53AMS-CAR.OPE-2021/000473
PRT-AMS-2021/000412

Ref.: Ofício 0160/2021 - UNPE. Subsídio para resposta ao Relatório de Fiscalização 031/2021 da Agência Reguladora Intermunicipal de Saneamento do Rio Grande do Sul, AGESAN-RS.

Assunto: Evidências de conclusão de não conformidades.

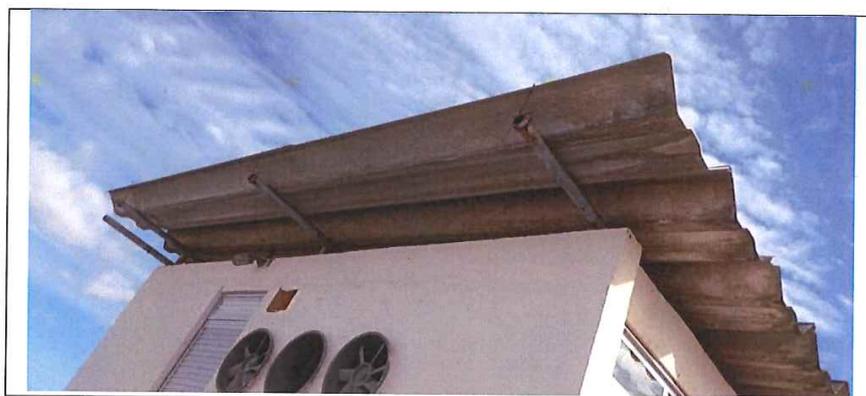
(a) Quanto ao tema abordado na NC-12:

Informa-se que foi instalada placa de identificação na EBE 01, conforme figura abaixo:

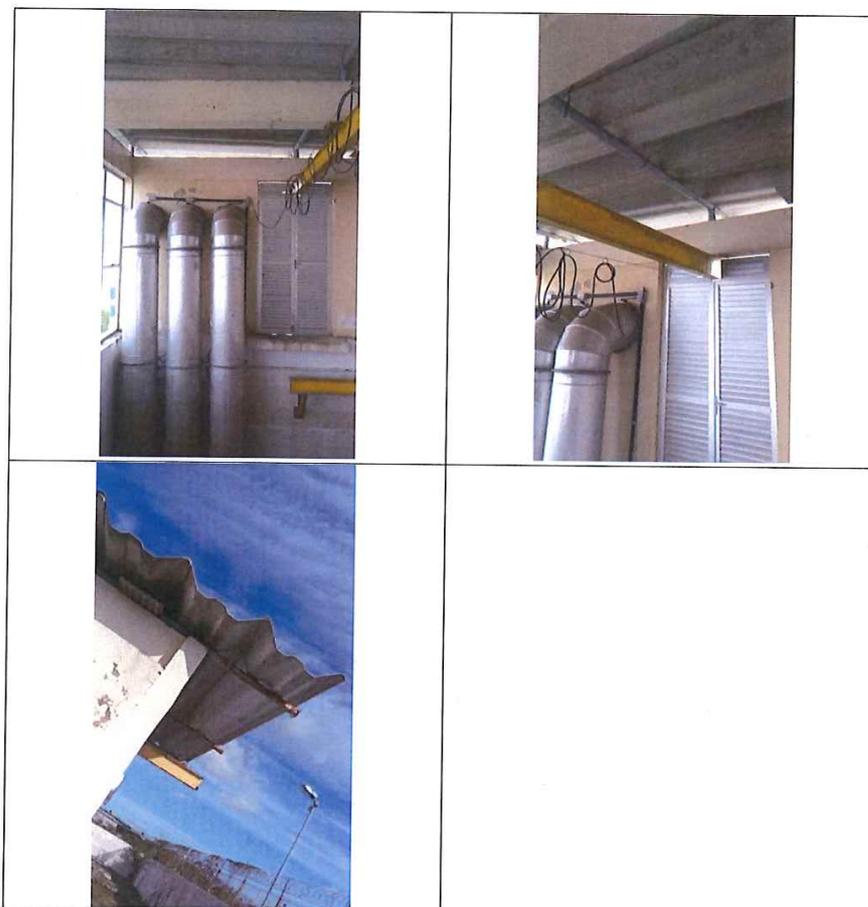
(b) Quanto ao tema abordado na NC-13:

Informa-se que foram implantados novos degraus na EBE 01, conforme evidenciado nas figuras abaixo:
